主な補正内容について

当社は、2017年12月20日に提出した、玄海3，4号機の特定重大事故等対処施設の原子炉設置変更許可申請書について、これまでの審査内容を反映しました。

○特定重大事故等対処施設の概要図

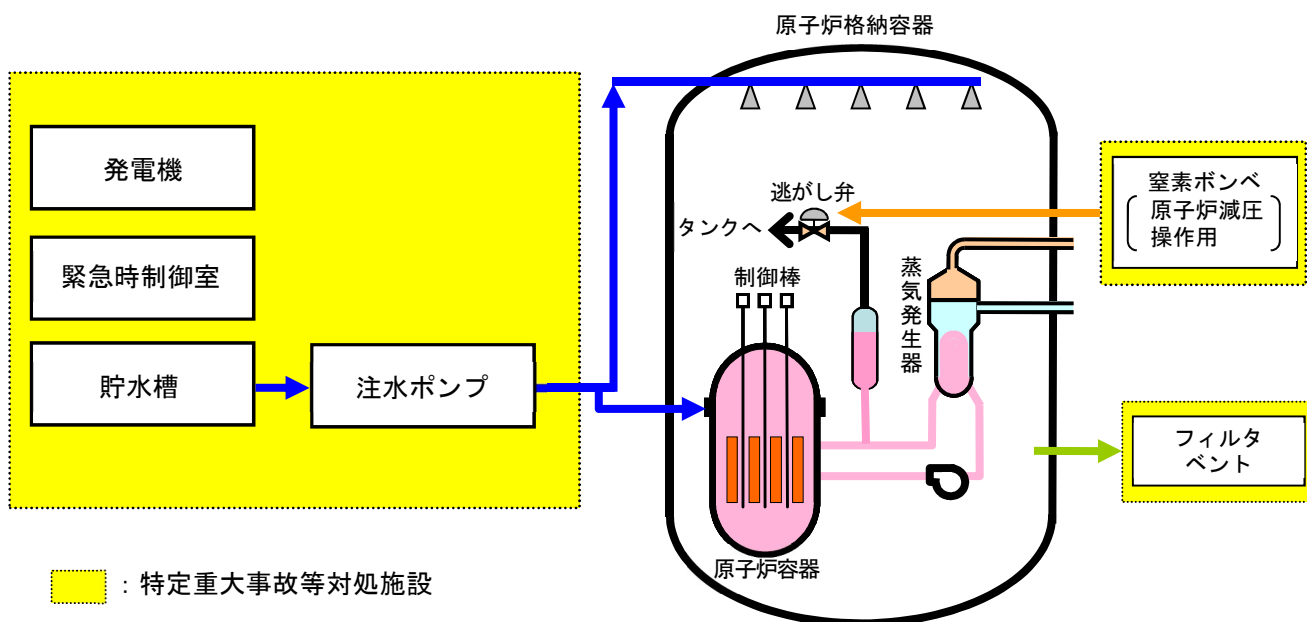
- ・ 特定重大事故等に対処するための原子炉格納容器の過圧破損防止機能を有する設備について、配置を見直しました。
- ・ 特定重大事故等に対処するための設備の操作手順について、記載の明確化を図りました。
